電源開発株式会社  
大間原子力発電所

意見聴取会指摘事項について  
(地盤関係)

平成16年11月  
原子力発電安全審査課

図-1.2(11) シームの分布図 (S-1)

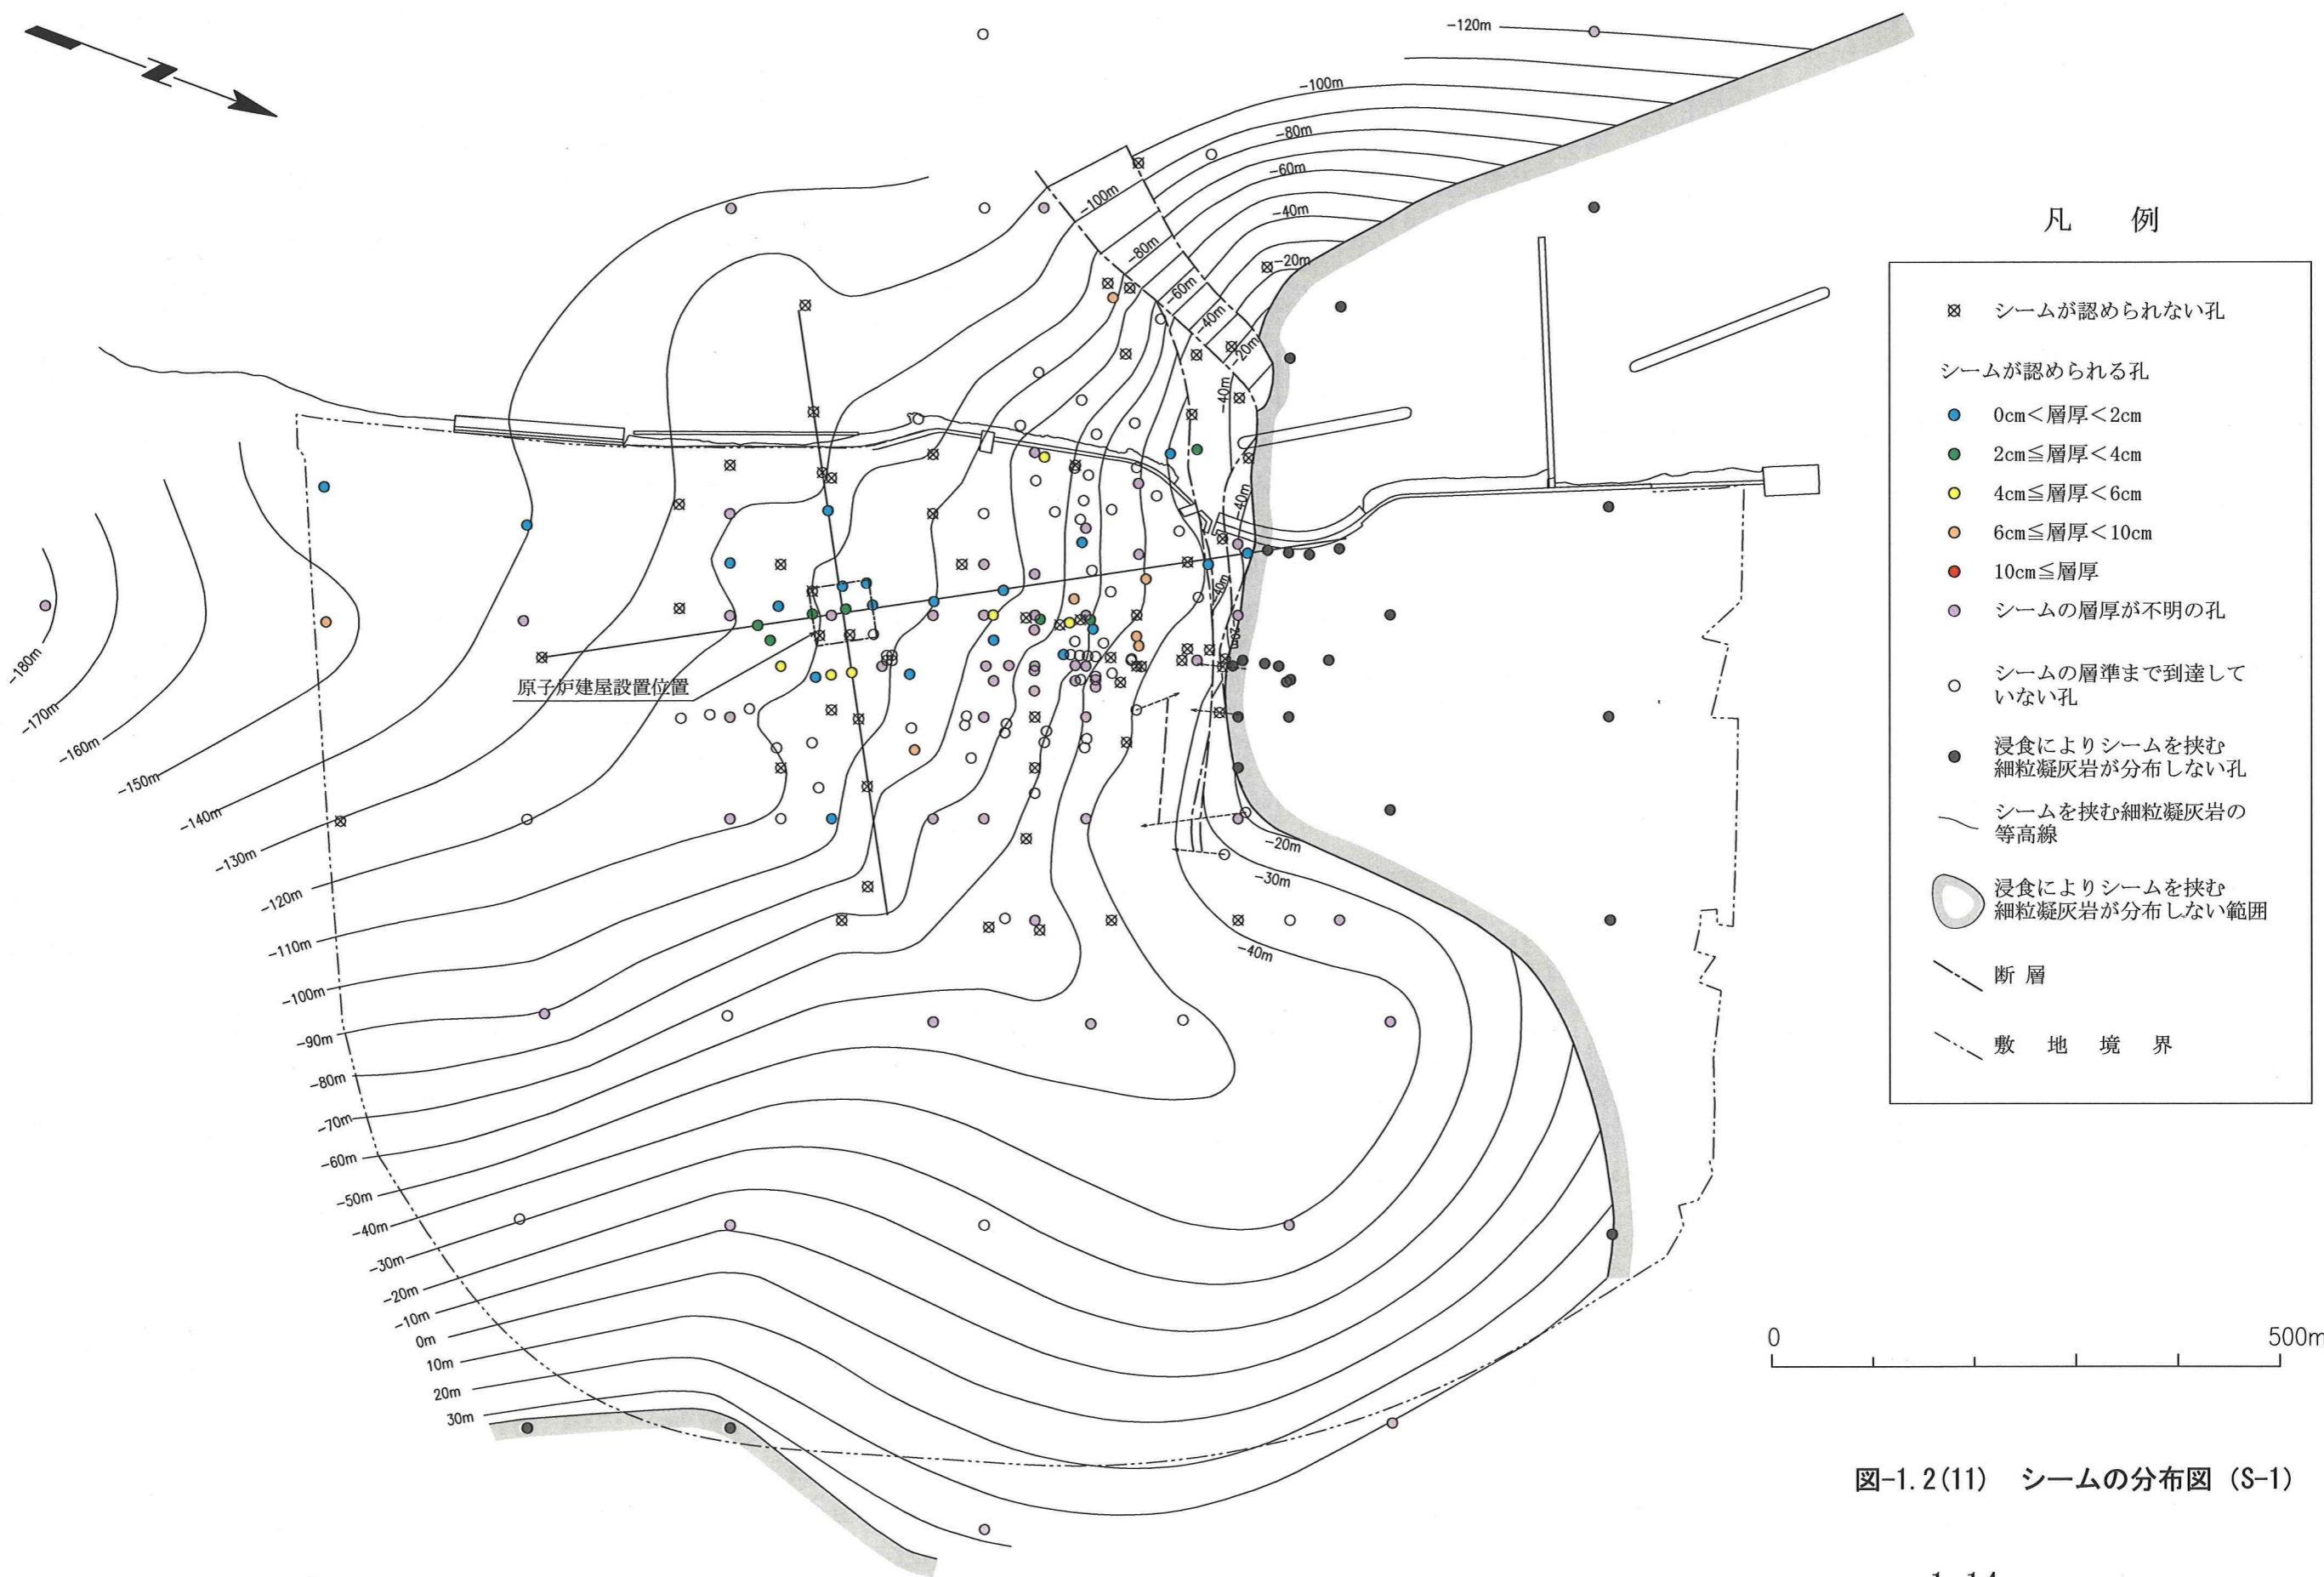
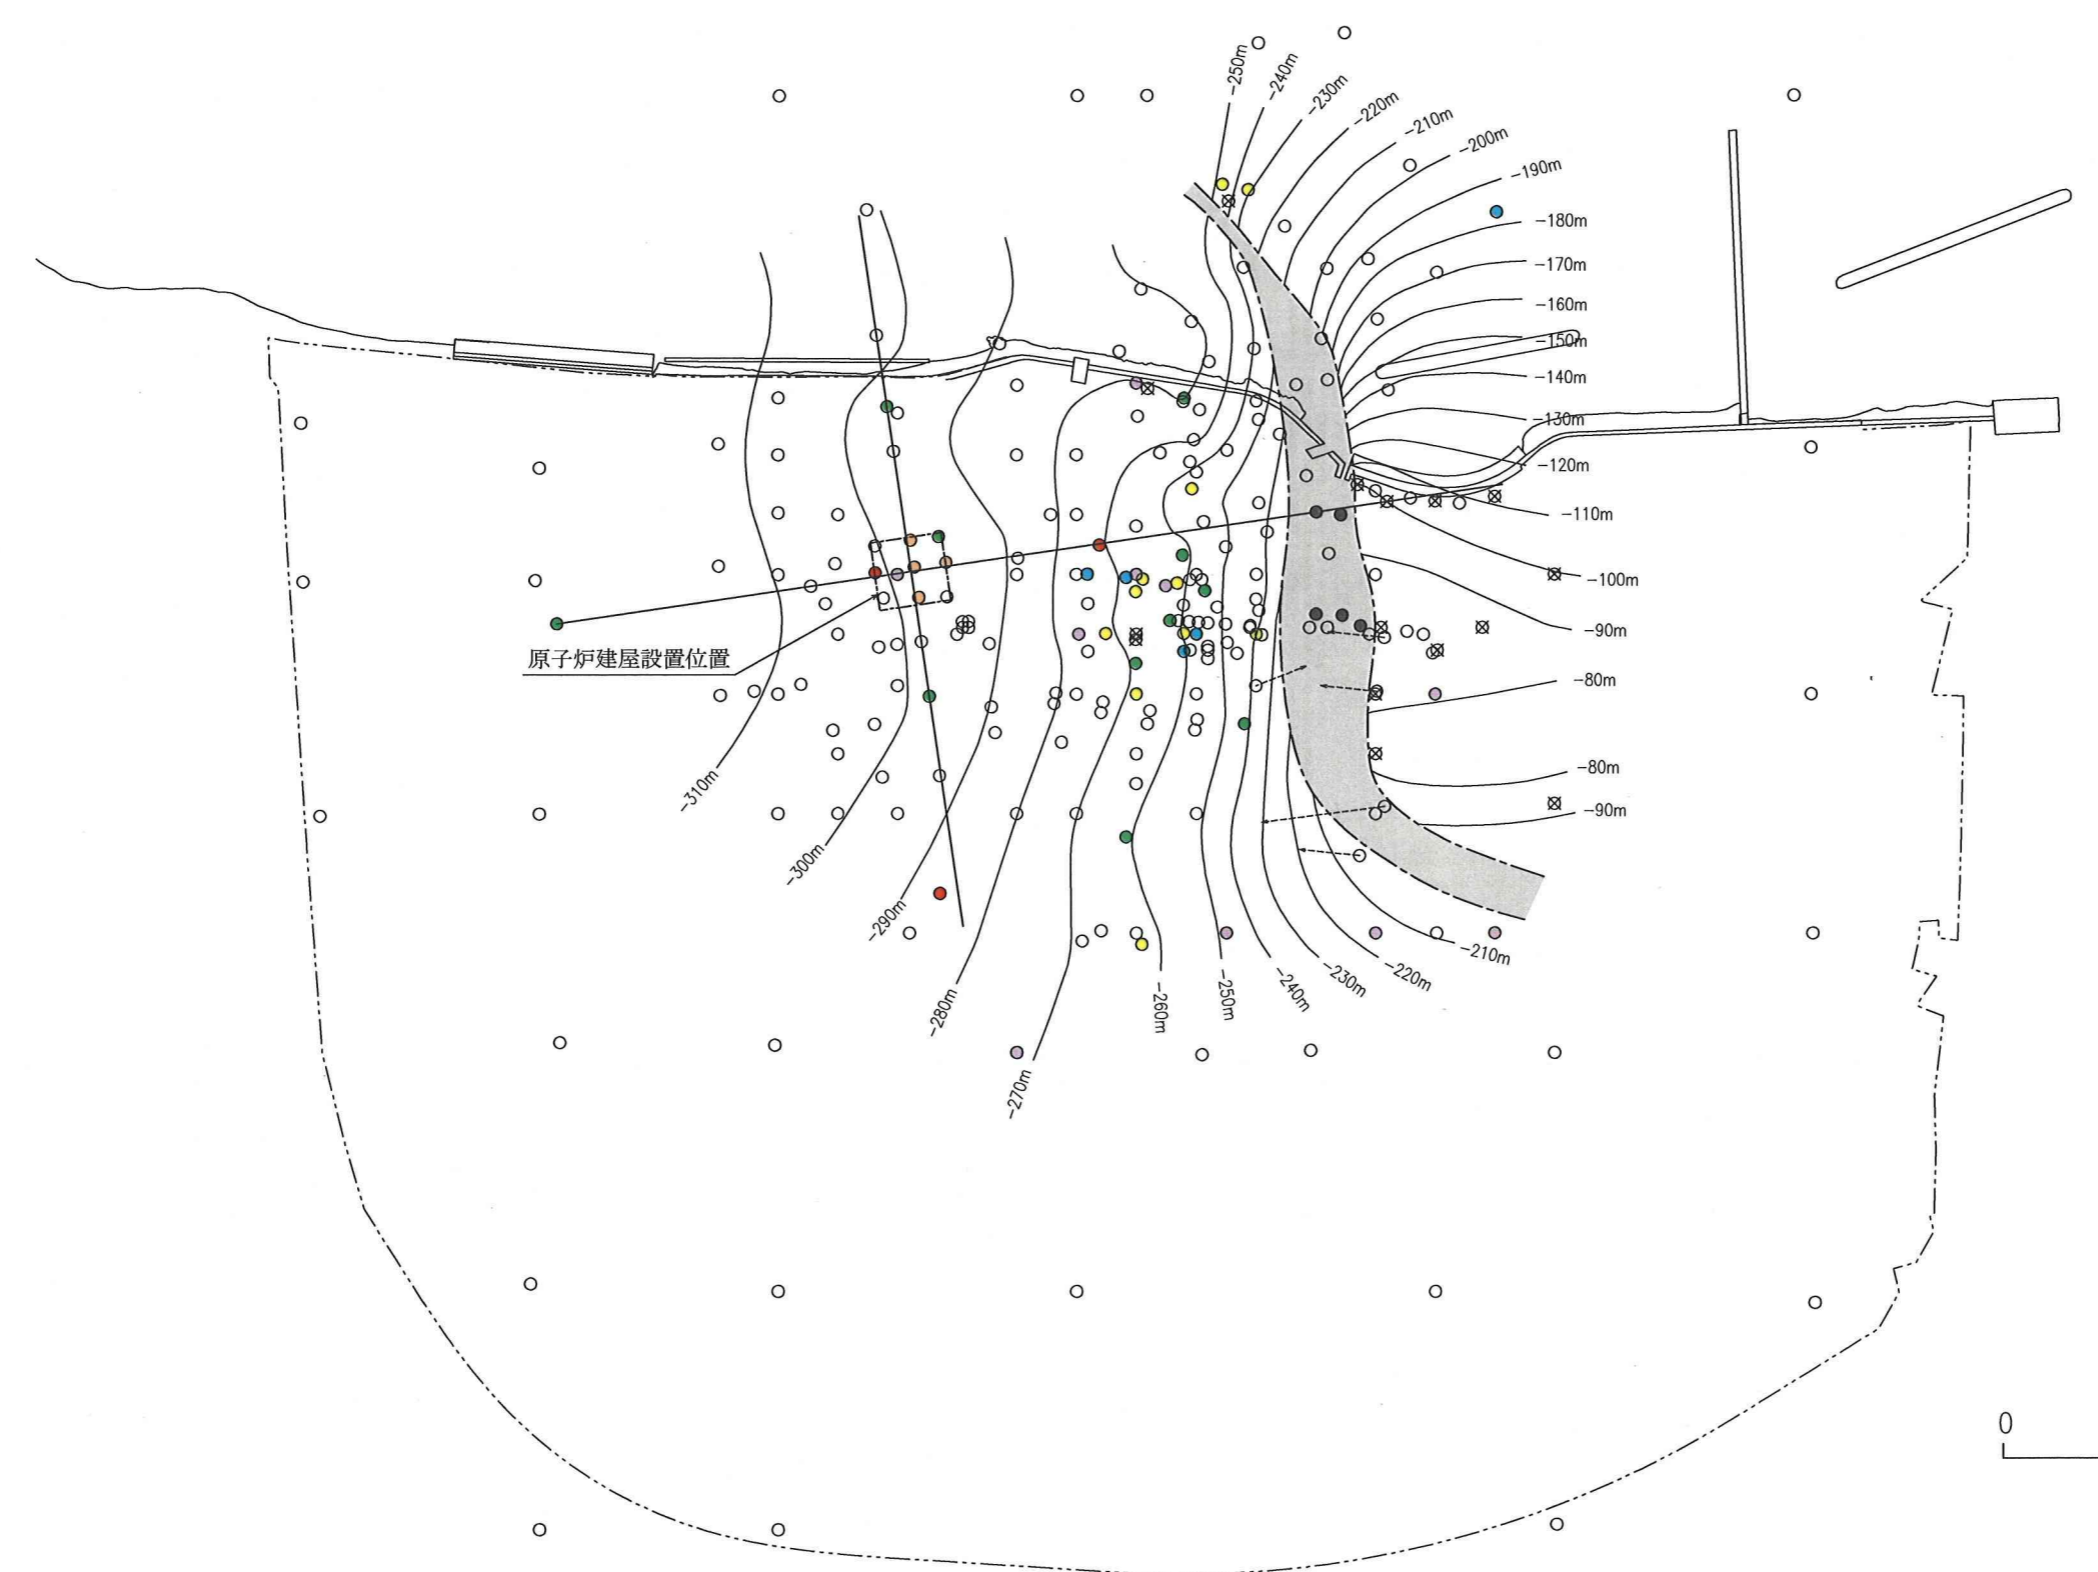
1) シームの分布範囲，厚さ，形状について説明すること。

図-1.2に敷地のボーリング孔での各シームの有無，深度及び厚さを調査した結果を示す。図-1.2によれば，特にS-10，S-8，S-7，S-6，S-1及びS-0mは分布範囲が広いことが特徴であるとしている。

また，図-1.2の等高線はシームを挟む細粒凝灰岩層及び酸性凝灰岩層の深さを示している。それによれば易国間層中の細粒凝灰岩層は最大傾斜方向である南北方向に全体として約 $5^{\circ}$ から約 $10^{\circ}$ の南傾斜をなし，東西方向ではほぼ水平となっており，それらの傾斜は原子炉建屋設置位置付近ではほぼ一様であるとしている。
